Územný plán mesta Trenčín

Zmeny a doplnky č.11

NÁVRH

upravený podľa výsledkov prerokovania

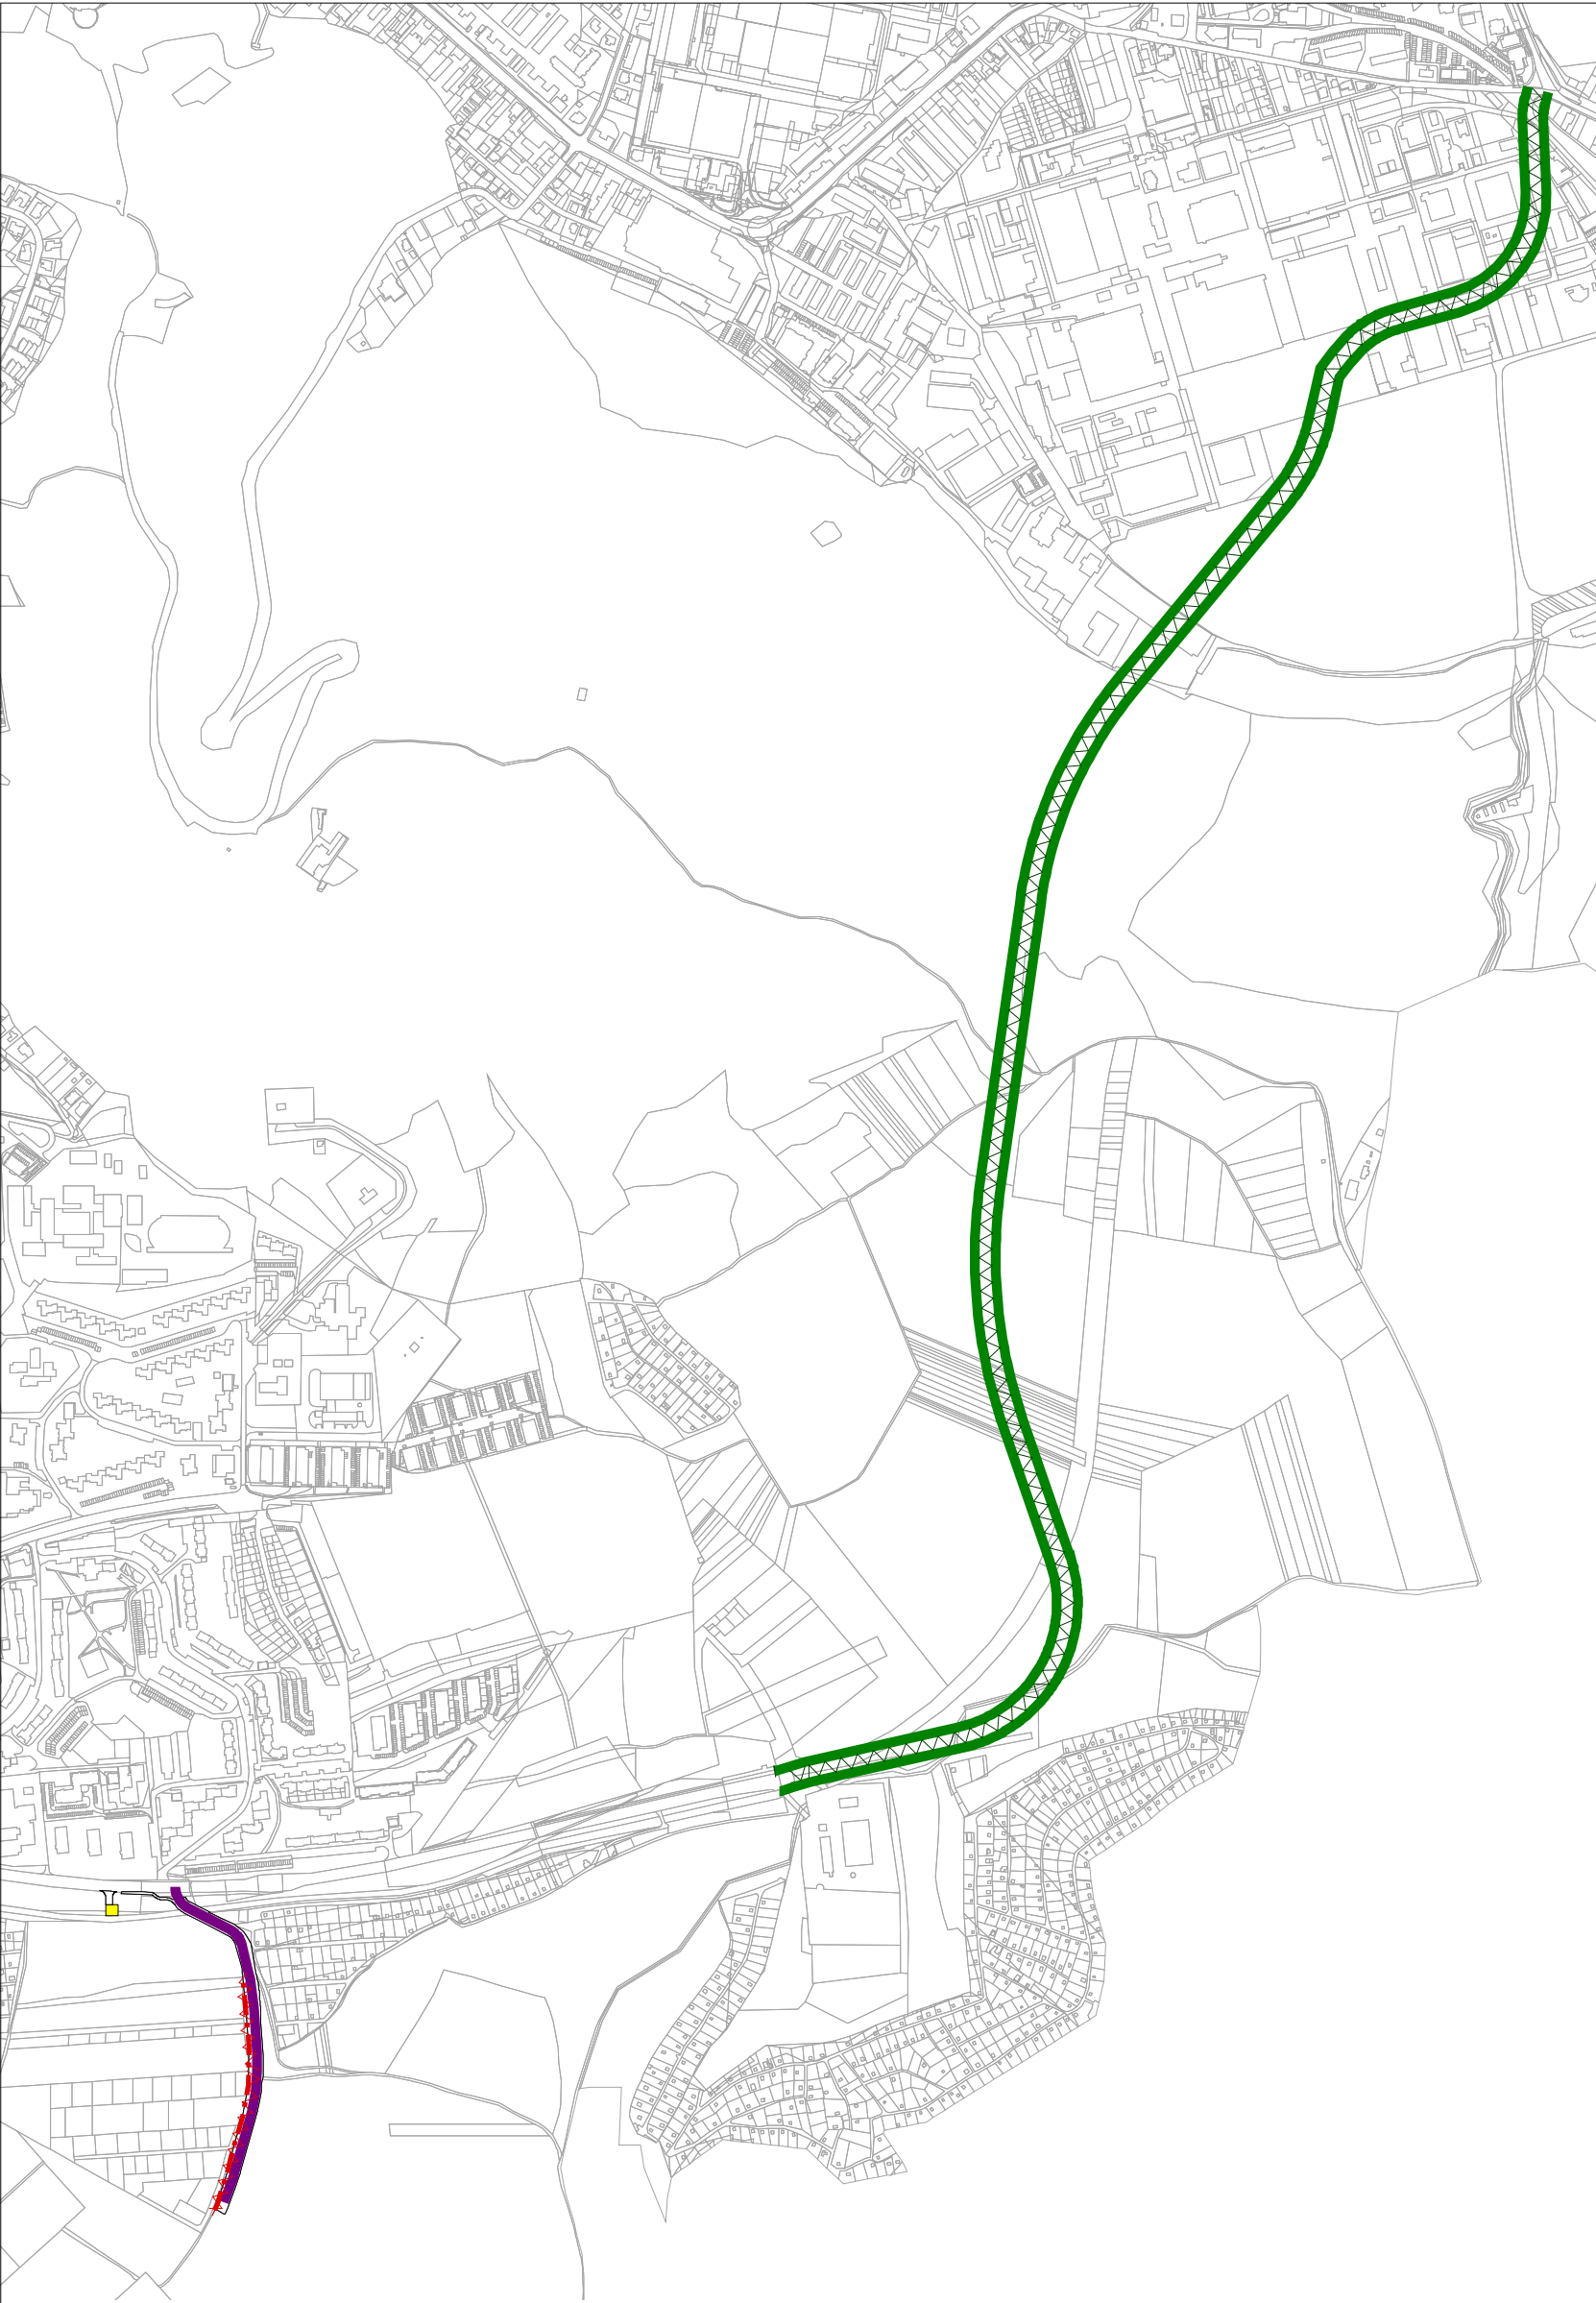
Návrh ÚPN mesta Trenčín – Zmeny a doplnky č.11 predpokladá trvalé odňatie lesných pozemkov o výmere 0,2574 ha. Ide o plochu nachádzajúcu sa mimo zastavaného územia mesta v katastrálnom území Trenčín. Navrhnutá je zmena regulácie funkčného využitia stanovená v ÚPN mesta Trenčín z plochy pre cintoríny a pohrebiská (UZ 01 D) na plochu koridorov komunikácií.

Vymedzenie lokality záberu je zobrazené v priloženej schéme a v grafickej časti ÚPN (Výkres č. 8 – Perspektívne použitie PP a LP na nepôdohospodárske účely).
